山西煤炭运销集团利民煤业有限公司 90 万
吨/年矿井兼并重组整合项目（变更）

环境影响报告书

山西煤炭运销集团利民煤业有限公司 90 万吨/年矿井兼并重组整合项目（变更）环境影响报告书
专家意见及修改说明

图2.3-1 井田公益林分布图

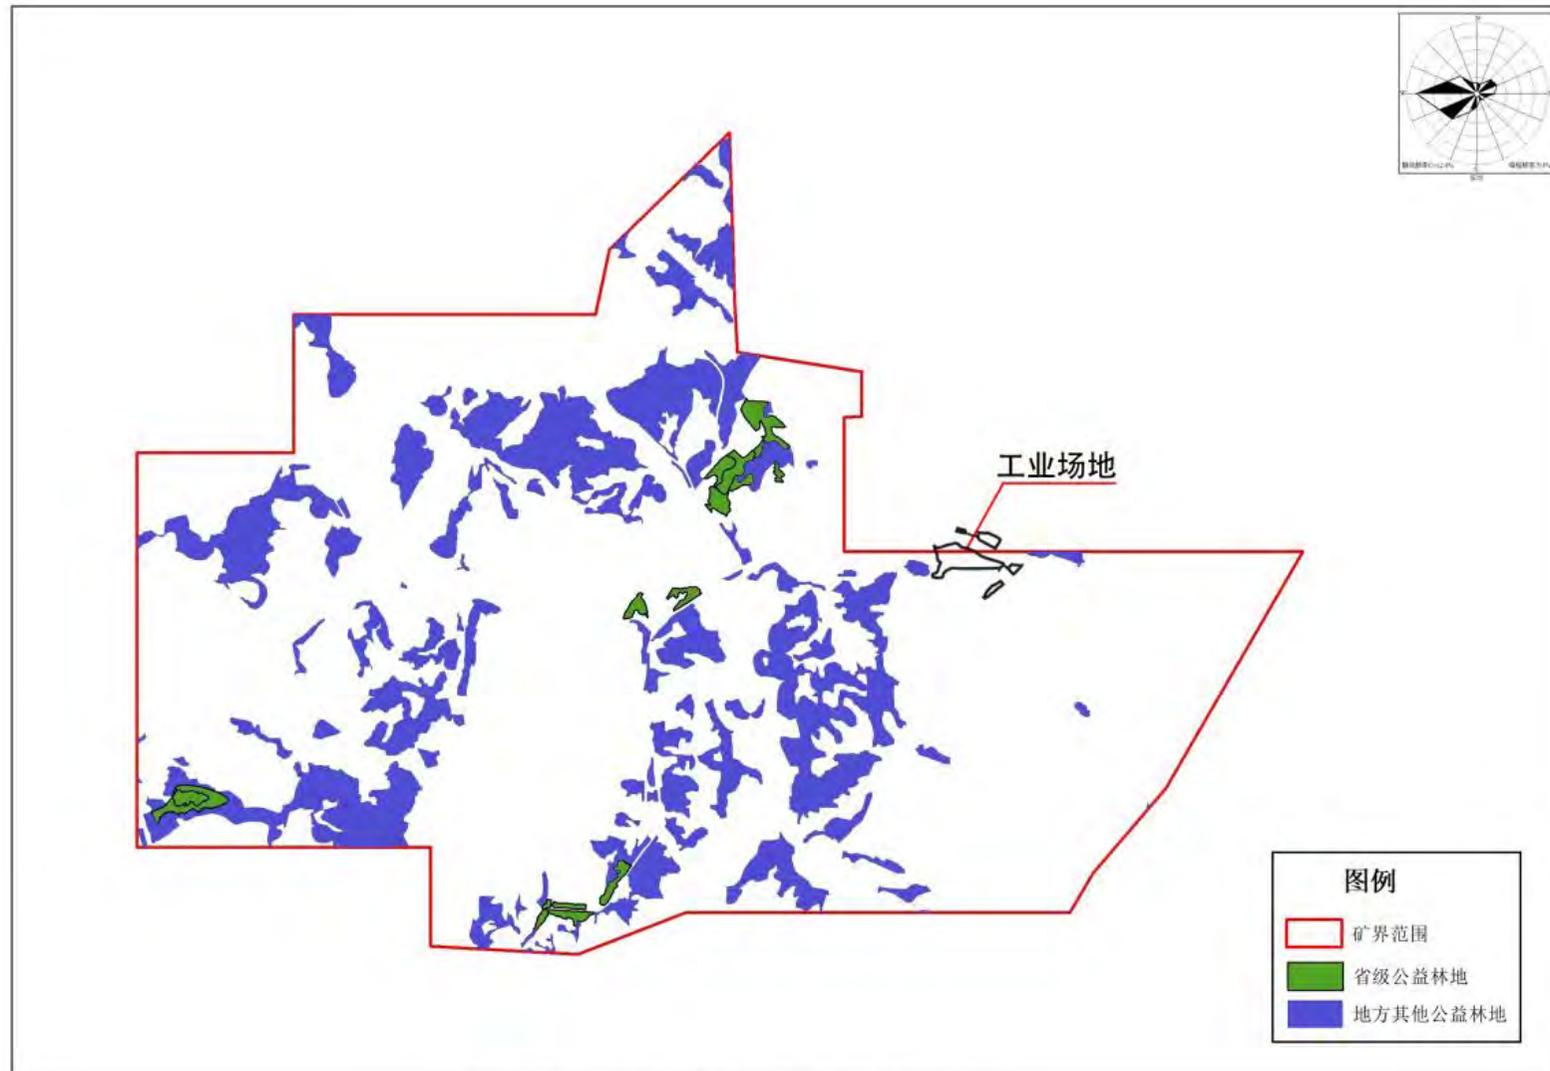
9	核实矿井范围公益林分布情况；完善生态评价等级判定依据，核实生态评价范围，完善生态环境保护目标图、表。	核实井田内公益林共计14.9046hm ² ，生态评价等级确定为二级，评价范围为井田边界外扩500m范围，完善了生态环境保护目标图、表	P15-P16、图2.3-1
	补充项目占地情况表，核实占地面积，占地类型及土地手续办理情况。	核实工业场地占地面积6.2754hm ² ，占地类型主要为工业用地，相关土地手续正在办理	P78
	完善生态现状调查与评价，核实生态遥感资料解译结果，完善土地利用（三调成果图）、植被分布和水土流失等图件，核实井田范围内的土地利用、植被分布和水土流失的现状分析。核实生态系统类型分布图，复核生态系统生物量和生产力的参数及结果。	核实了生态遥感资料解译结果，完善了土地利用（三调成果图）、植被分布、水土流失、生态系统类型分布等图件及现状分析，核实了生态系统生物量和生产力参数及结果	P145-P179
	核实生态样方、样线调查时间、调查方法，复核调查结果，完善典型样方现状照片资料。完善项目井田范围重点保护野生动植物区系调查。综合分析评价区主要生态问题	核实生态样方、样线调查时间为2023年7月，调查方法为典型取样法，完善了典型样方现状照片及资料，井田内重点保护野生动植物区系调查结果，给出了评价区主要生态问题	P145-P175

图2.5-2a 孝义市国土空间规划图

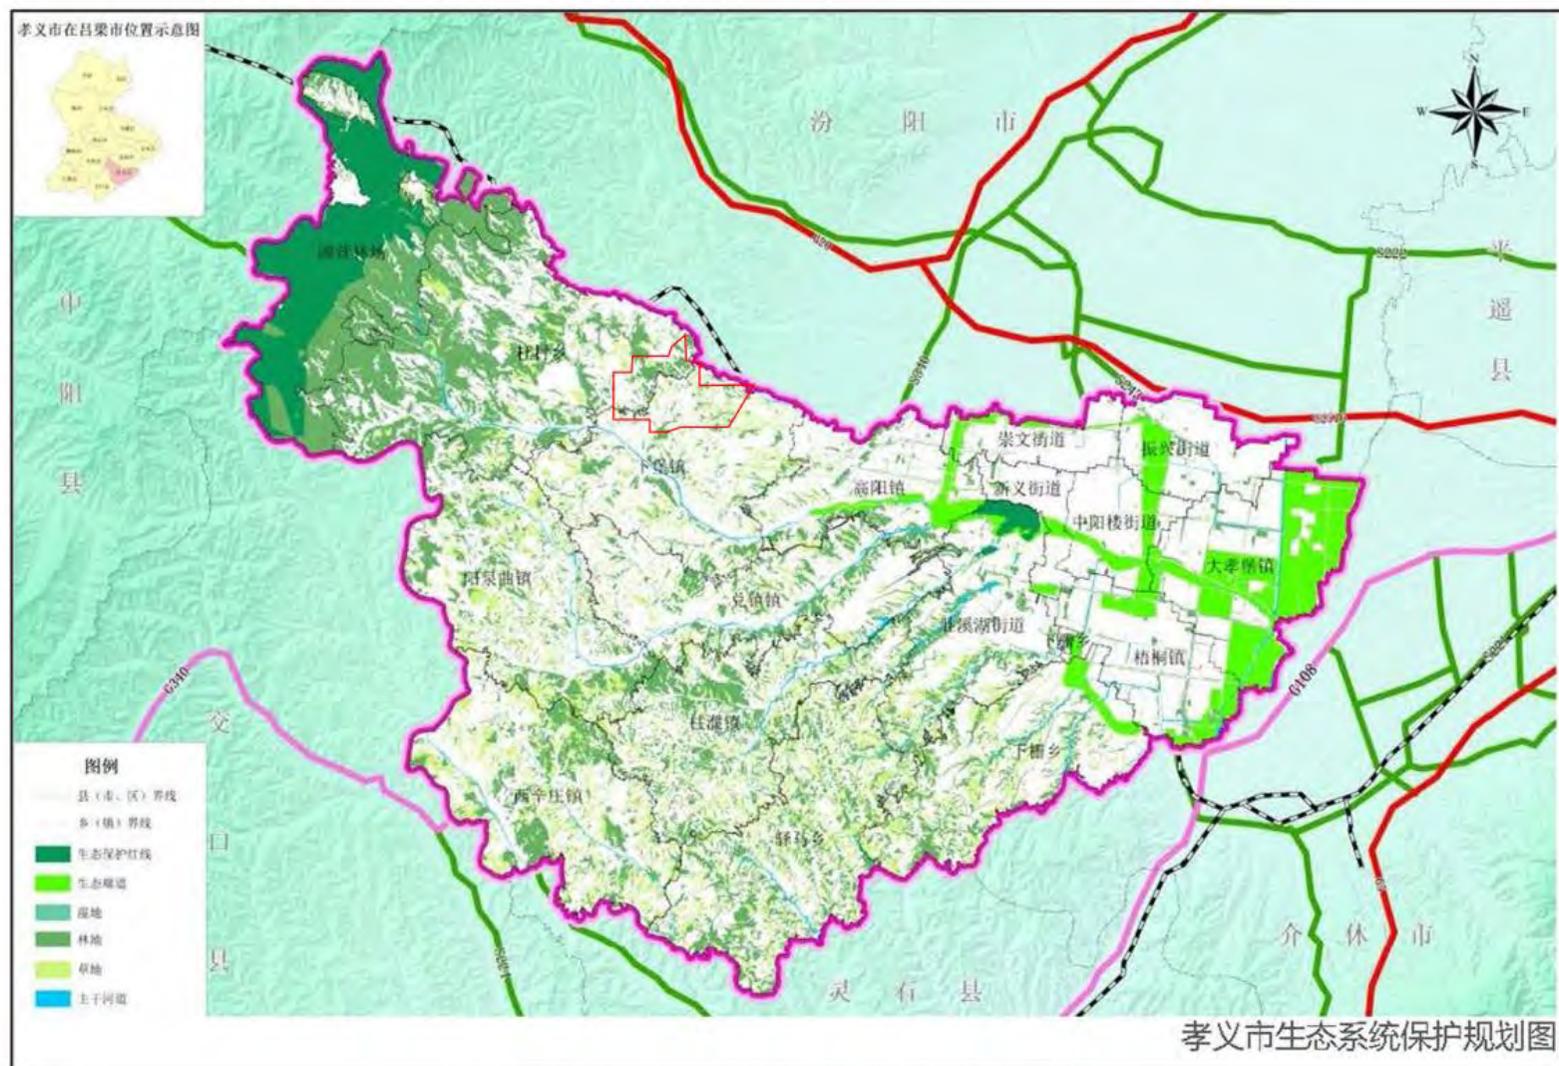
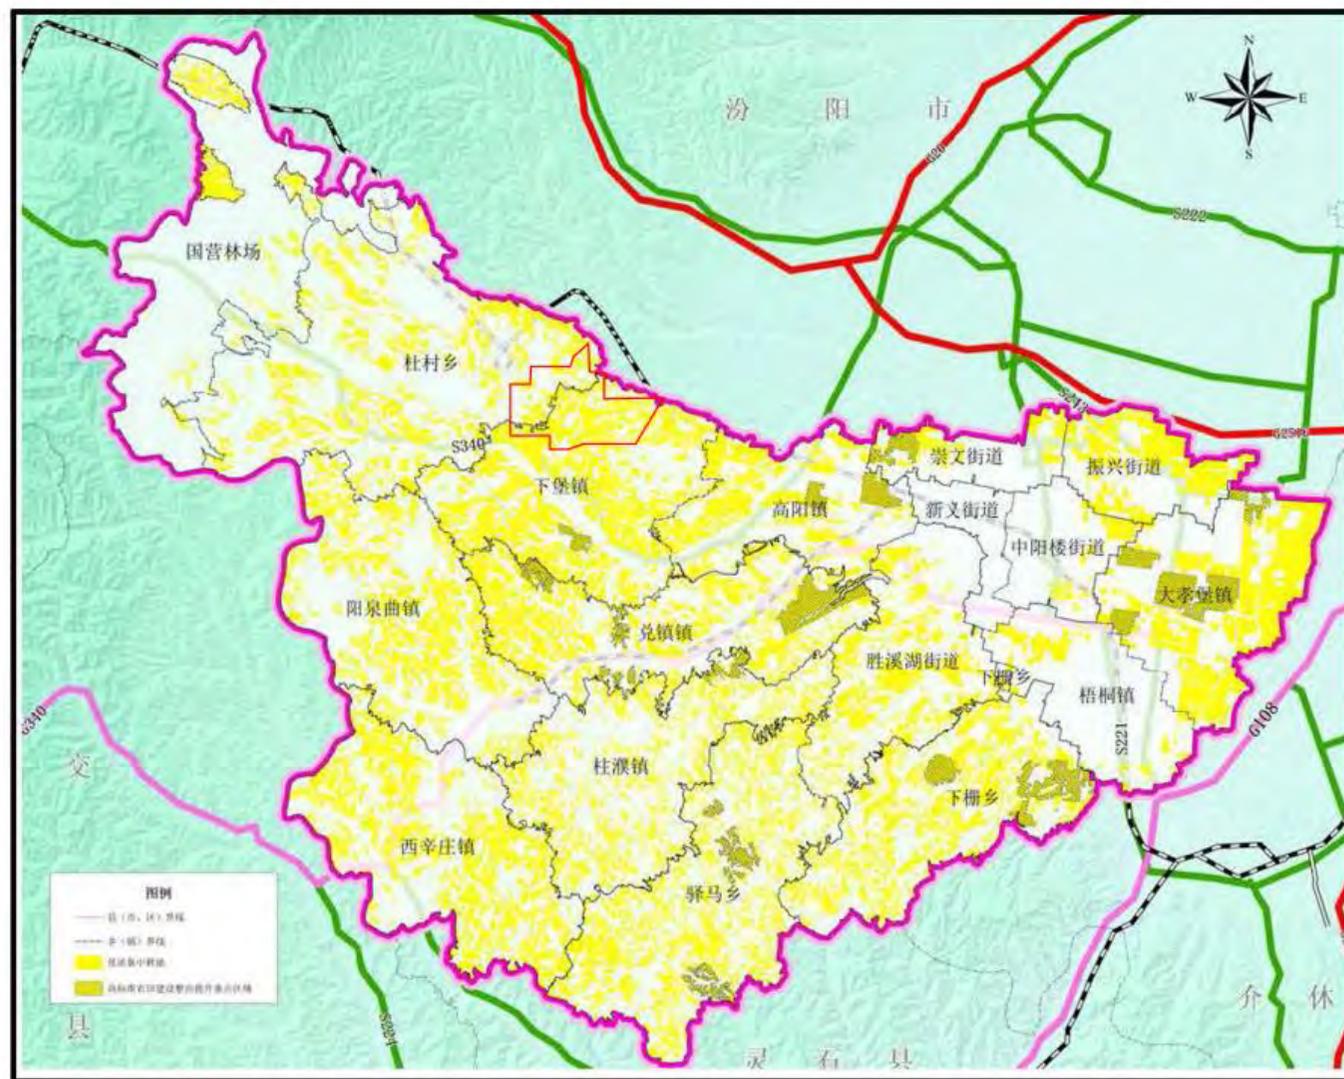
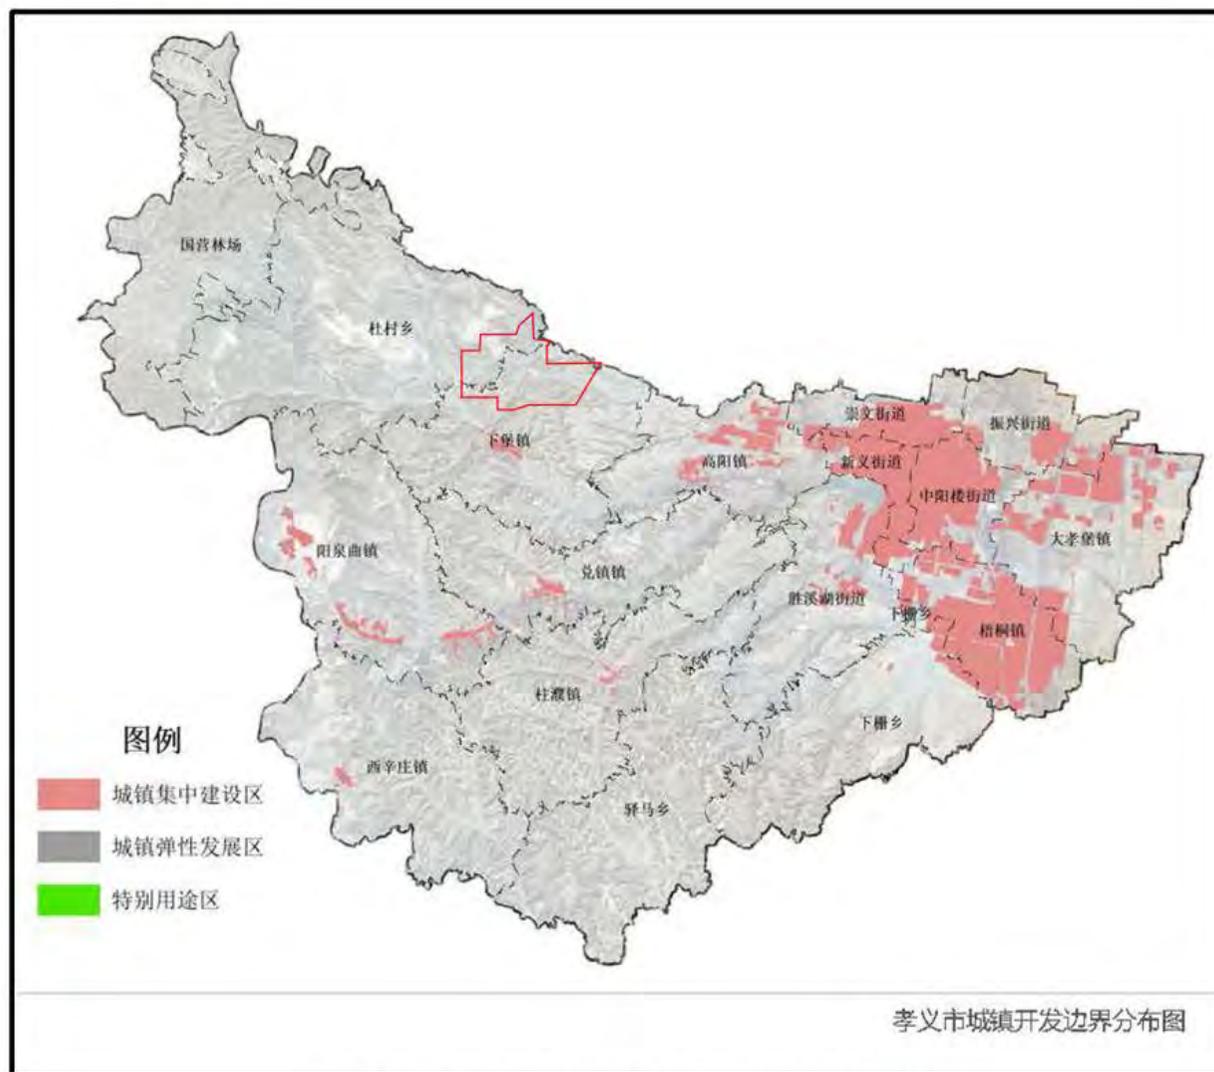
<p>完善项目与《关于进一步加强煤炭资源开发环境影响评价管理的通知》（环环评〔2020〕63号）、吕梁市“三线一单”生态环境分区管控方案、孝义市国土空间规划等相关上位规划的符合性分析内容。</p>	<p>完善了项目与《关于进一步加强煤炭资源开发环境影响评价管理的通知》（环环评〔2020〕63号）、吕梁市“三线一单”生态环境分区管控方案、孝义市国土空间规划等相关上位规划的符合性分析</p>	P35、P40-P45
	<p>完善项目与《产业结构调整指导目录（2024年本）》、《中共中央办公厅 国务院办公厅关于进一步加强矿山安全生产工作的意见》（厅字〔2023〕21号）、《山西省进一步加强矿山安全生产工作措施》（晋发〔2024〕10号）等的符合性分析内容</p>	<p>完善了项目与《产业结构调整指导目录（2024年本）》、《中共中央办公厅 国务院办公厅关于进一步加强矿山安全生产工作的意见》（厅字〔2023〕21号）、《山西省进一步加强矿山安全生产工作措施》（晋发〔2024〕10号）等的符合性</p>	P37、P46
27	<p>补充晋环函〔2012〕1444号批复时工业场地占地范围、拐点坐标，说明土地手续办理情况</p>	<p>核实了原环评批复时工业场地占地范围和拐点坐标，相关土地手续正在办理</p>	P80
	<p>明确本次变更后工业场地占地范围是否发生变化，核准工业场地征地范围、主要建筑物建设位置与邀庄龙天庙保护范围、建设控制地带的位置关系</p>	<p>明确本次变更后工业场地占地范围减小为6.2754hm²，工业场地与邀庄龙天庙保护范围不重叠，与邀庄龙天庙建设控制地带局部重叠</p>	P37和图3.2-3

图 3.2-8 非采暖期全矿水平衡图 (m³/d)

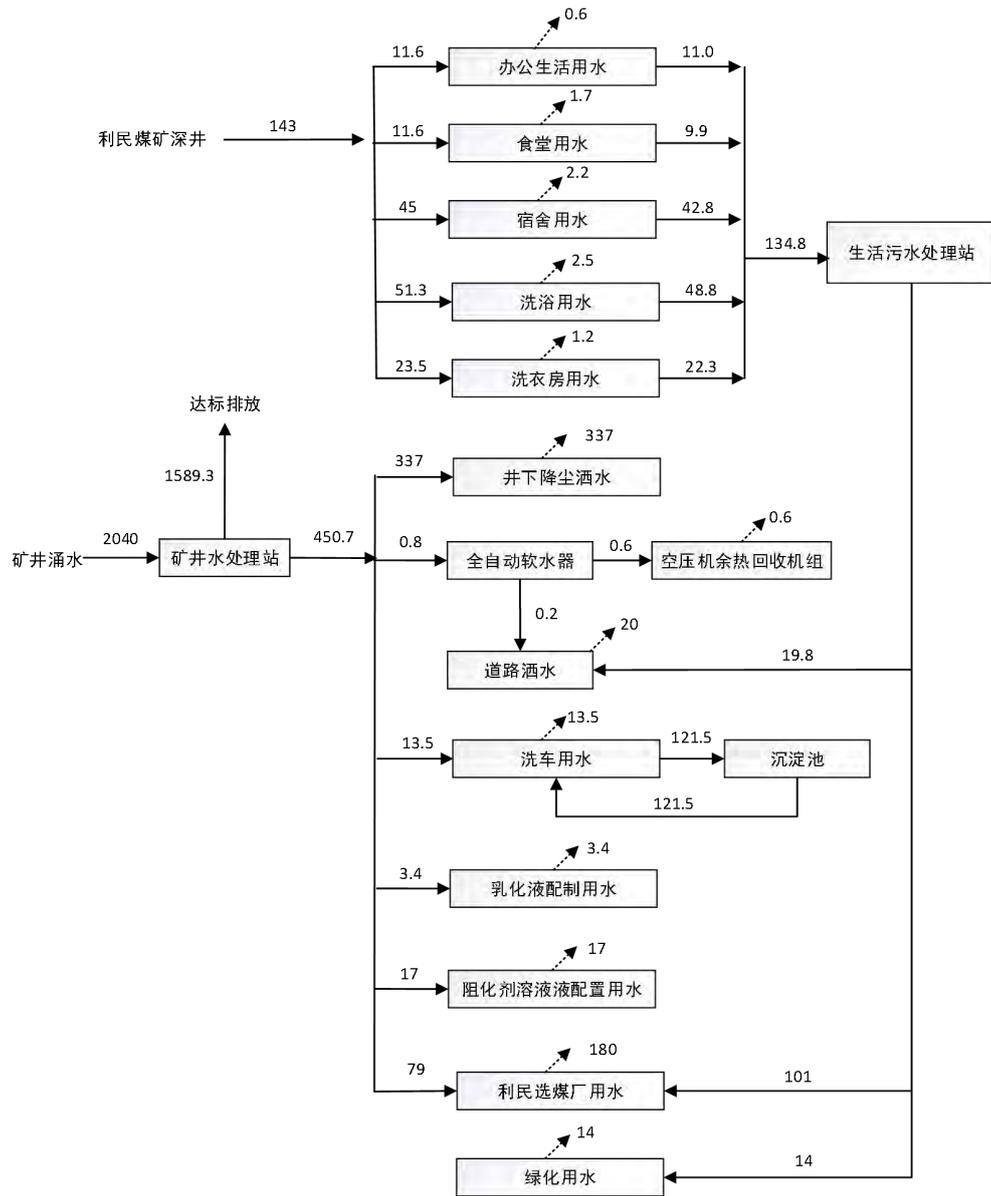
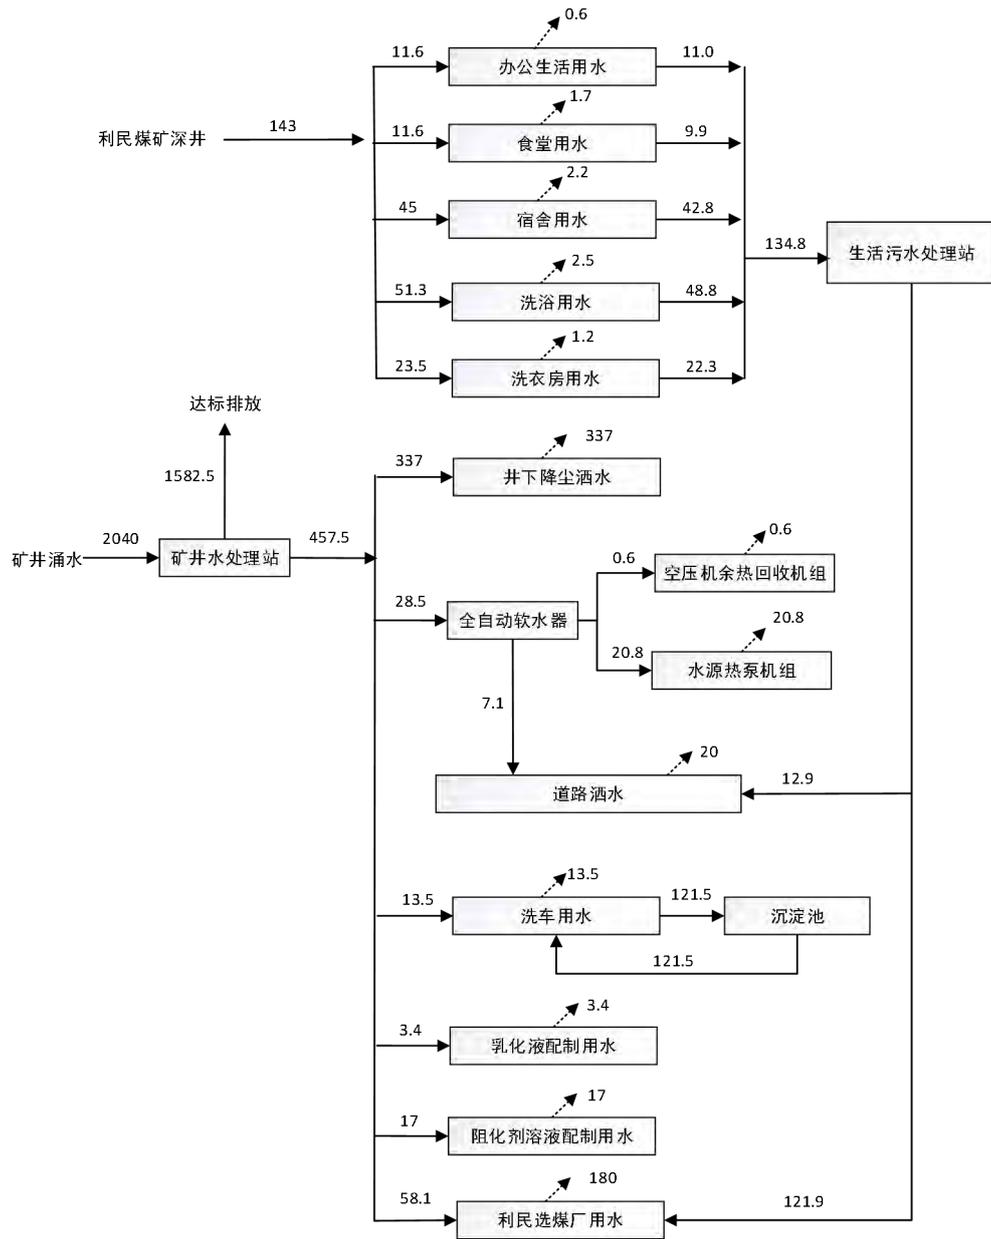
5	核实项目供水来源。完善矿井充水条件，补充变更开采方案条件下矿井涌水量计算依据。	项目供水水源为矿井水和深井水，矿井涌水量依据地质报告给出	P88
	补充乳化液配置用水，说明供热系统软水制备方案，复核矿井水综合利用方案，复核项目各环节用水定额及排水系数，修正水平衡图表；进一步分析论证矿井水外排的必要性和外排水量。	补充了乳化液配置用水，供热系统软水制备采用反渗透工艺，根据煤矿设计规范和山西省用水定额核实了各环节用水定额和排水系数，修正了水平衡图表，给出了矿井水外排的必要性和外排水量	P88-P93
	核实矿井水处理站主要设备配置及运行控制条件，分析矿井水外排水质达到相关标准的可行性和可靠性。	核实了矿井水处理站主要设备配置及运行控制条件，明确矿井水外排水质能够满足相关标准	P238-P240
	核实输水、排水方案及管线建设内容，补充相应环境影响分析内容。	核实了输水、排水管线采用地理方式铺设，并补充了相应的环境影响分析内容	P88
	明确外排矿井水含盐量及处置措施。	明确外排矿井水含盐量 $\leq 1000\text{mg/L}$	P22
	补充采空区积水疏排方案及治理措施。	明确采空区积水经矿井水处理站处理后回用或达标排放	P119
	细化分析生活污水全部回用不外排的保证性。	细化了生活污水全部回用不外排的保证性分析	P241
复核初期雨水收集、回用系统及洗车平台设置方案	核实初期雨水经初期雨水池沉淀后送至矿井水处理站处理后回用，洗车平台配套建设沉淀池	P104
